6.1 Varsling, kunngjøring og medvirkning

6.2 Innkomne forhåndsuttalelser

6.4 Kommentarer til forhåndsuttalelser

Skisse 1: Kartutsnitt som viser historisk bekk. (Kilde: bærumskart)

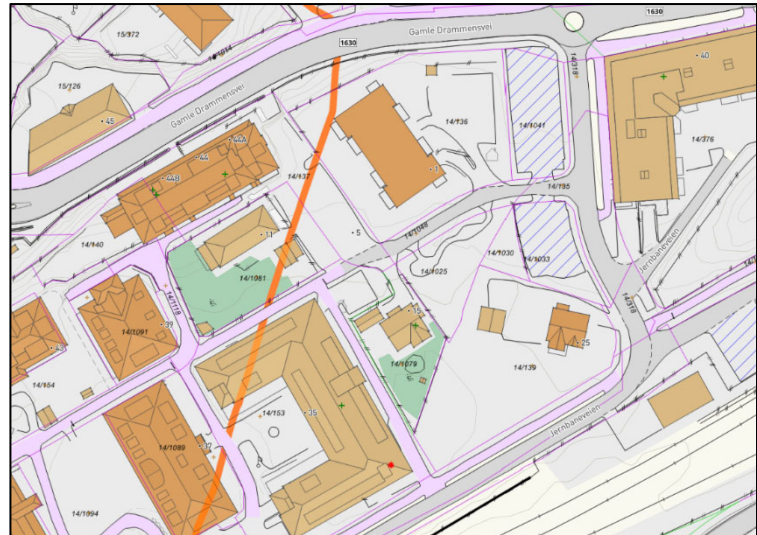
Det vises til uttalelse fra Natur og idrett v/naturmangfold - landskap – grønnstruktur angående sikring en styrket blågrønn struktur, lokal overvannshåndtering ved åpne overvannsløsninger, permeable overflater, tilstrekkelige jorddybder og bruk av vegetasjon på tak og utearealer samt bruk av blågrønn faktor som et verktøy for håndtering av overvann. Det bemerkes også at det har tidligere vært en bekk som gikk gjennom deler av planområdet. Bærum elveforum forventer at planforslaget følger opp gjeldende bestemmelser for planområdet, slik at antatte bekker blir undersøkt/ev. ivare tatt på best mulig måte i forbindelse med åpning/overvannshåndtering.

Kommunens krav om overvannshåndtering skal legges til grunn for planarbeidet. Det vil ikke være mulig med sedum på tak på grunn av valgt takform. Vi har forstått det slik at bekkeåpning er planlagt via parkeringsplass, øst for Jernbaneveien 1 og at dette skal sikres i detaljreguleringsplan for Stabekk gate og byrom.

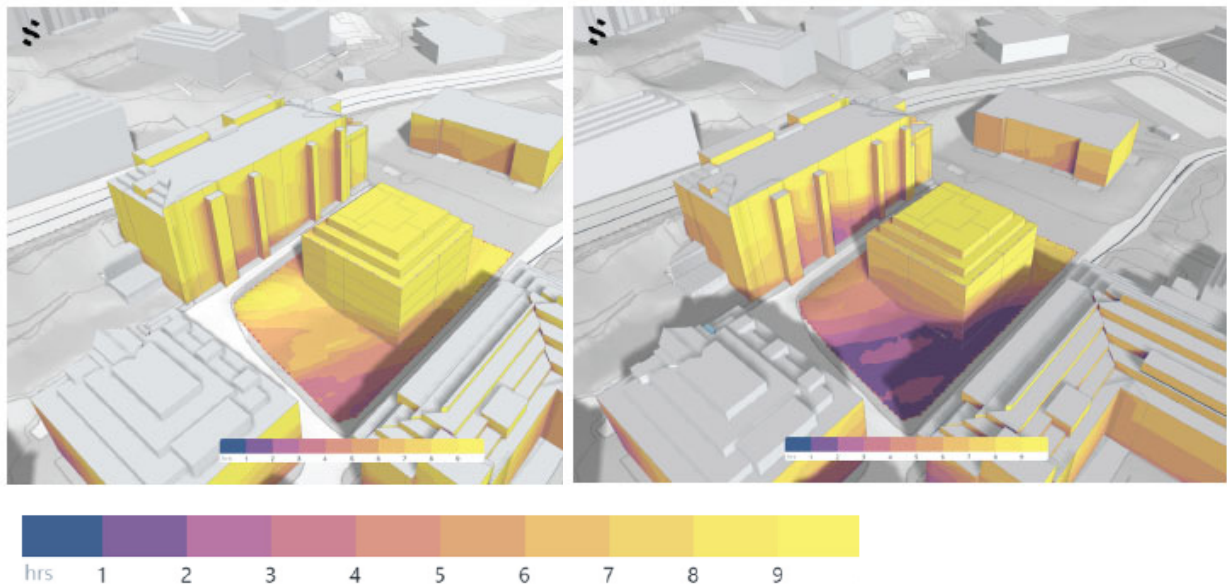
Brenda og Henrik Krokene har sendt både felles merknad og hver for seg. Merknadene er stort sett likelydende. Det protesteres mot 5. etasjes bygg med heishus på toppen, på grunn av konsekvenser for utsyn, sol, innsyn, økende trafikk og støy, verdiforringelse og reduserte lånemuligheter. Det ønskes townhouse i to etasjer med parkering under bakken.

Foreslått utbygging er i tråd med områdereguleringen for Stabekk sentrum når det gjelder høyder og byggegrense. Det planlegges ikke noe heisoppbygg utover maks tillatte høyder i områdereguleringen. Heisoppbygg er heller ikke tegnet på skisser som lå ved varslingen. Oppføring av townhouse er ikke i tråd med områdereguleringen. Områdereguleringen legger opp til at tomten (som en del av sentrumsområde) utvikles med høy utnyttelse. Det vil alltid være noen ulemper for naboer ved fortetting som ikke vil kunne løses fullt ut. I dette prosjektet har vi jobbet for å minimere virkning for Gamle Drammens vei 44 og har derfor valgt å gå bort fra forslaget som forelå ved oppstartsmøte (en mer avlangt bygningsvolum mot Gamle Drammens vei 44). Nybygget som vi foreslår har et kompakt fotavtrykk og kortere fasade mot Gamle Drammens vei 44. Dette bidrar til å minimere nybyggets virkning for naboene i Gamle Drammens vei 44. Bygget foreslås i tillegg inntrukket fra byggegrense i nord, også av samme hensyn. Bygget planlegges plassert min 8,8 meter fra balkonger i Gamle Drammens vei 44 (dagens avstand til barnehage er 5,7 meter). Foreløpig solstudie viser at Gamle Drammens vei 44 vil bli berørt minimalt med tanke på sol. Skisse 2 under viser situasjon per 01. mai (til venstre) og 22. september (til høyre) svært gode solforhold fra mai og hele sommeren. Det er deler av 2. etasje som får noe reduserte solforhold.

Nybygget vil også ligge utenfor 45 graders vinkel mot horisonten, målt fra balkongens ytterliv, noe som tilsier at dagslys blir fortsatt tilfredsstillende for Gamle Drammens vei 44.

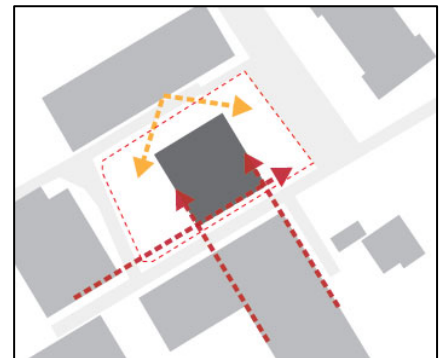
Eiere av Jernbaneveien 45 anbefaler ikke omregulering fra barnehage til boligblokk da dette vil føre til mangel på barnehageplasser i nærområdet og føre til at barn i Jernbaneveien vil minste sin lekeareal (ettersom barnehagens lekeareal benyttes som uteareal etter barnehagens stengtids). Det uttrykkes bekymring for at Jernbaneveien blir mindre attraktiv for yngre familier dersom barnehagen forsvinner, noe som er negativt for demografien i området. Eksisterende barnehage skaper lys og luft i et tungt utnyttet område og ny boligblokk vil ødelegge for det. Nybygget vil være omsluttet av store bygg på 3 sider. Dette vil føre til at mange av de nye boligene og eksisterende leiligheter (også flere rom i sykehjemmet) vil oppleves som mørke og med manglende solforhold. Dette vil føre til dårligere bokvalitet. Det anføres at eksisterende bebyggelse setter rammer for hvordan barnehageområdet kan utvikles, og kommunen bør ha som et mål om å skape gode boforhold for egne innbyggere. Det

uttrykkes bekymring for hvordan sykehjemmet blir påvirket av utbyggingen med tanke på anleggsstøy og gjensidig innsyn (som påstås vil kunne oppleves som uverdigg for sykehusbeboere). Til slutt uttrykkes det bekymring for hvordan de nye beboere blir påvirket av sykehjemmet med pasienter som roper «om hjelp til alle døgnets tider».

Innspillet er kommet fra eier av Jernbaneveien 45, men handler for det meste om nybygget konsekvenser for sykehjemmet. Vi viser til våre kommentarer til innspill fra Brenda og Henrik Krokene angående anleggsstøy samt våre kommentarer til innspill fra Alison McKenzie Sollie angående barnehagedrift. Nybygget skal sørge for variasjon av leiligheter slik at disse blir attraktive for ulike aldersgrupper. Barnehagetomten er regulert til sentrumsformål med høy bebyggelse og utnyttelse, noe som vil gå på bekostning av dagens åpenhet og luft mellom bygninger. For å kunne oppnå et prosjekt i tråd med områdereguleringens rammer må tomten bebygges med et betydelig større volum enn det som er der i dag. Foreslått fotavtrykk og høyder er tilsvarende det som finnes i område allerede. Nybygget kommer på ca. samme høyde (møte i kote 36) som bebyggelse i vest (Jernbaneveien 39 med møne i kote 36,69) og syd (Jernbaneveien 35 med møne i kote 35,2) samt betydelig lavere enn bebyggelse i nord (Gamle Drammens vei 44 med møte i kote 42,68). Nybygget foreslås plassert med tilsvarende avstand fra bebyggelsen i syd (Jernbaneveien 35, 37 og 45) som eksisterende bebyggelse i vest (Jernbaneveien 39 og 43). Ingen beboerrom får redusert sol- og dagslys som følge av nybygget, ref. 45 graders vinkel ref. VTEK17 § 13-7. Det er kun arealet i 1. etasje, som brukes til tjenester som hår- og fotpleie, som vil få reduserte dagslysforhold. Se skisse 5 under.
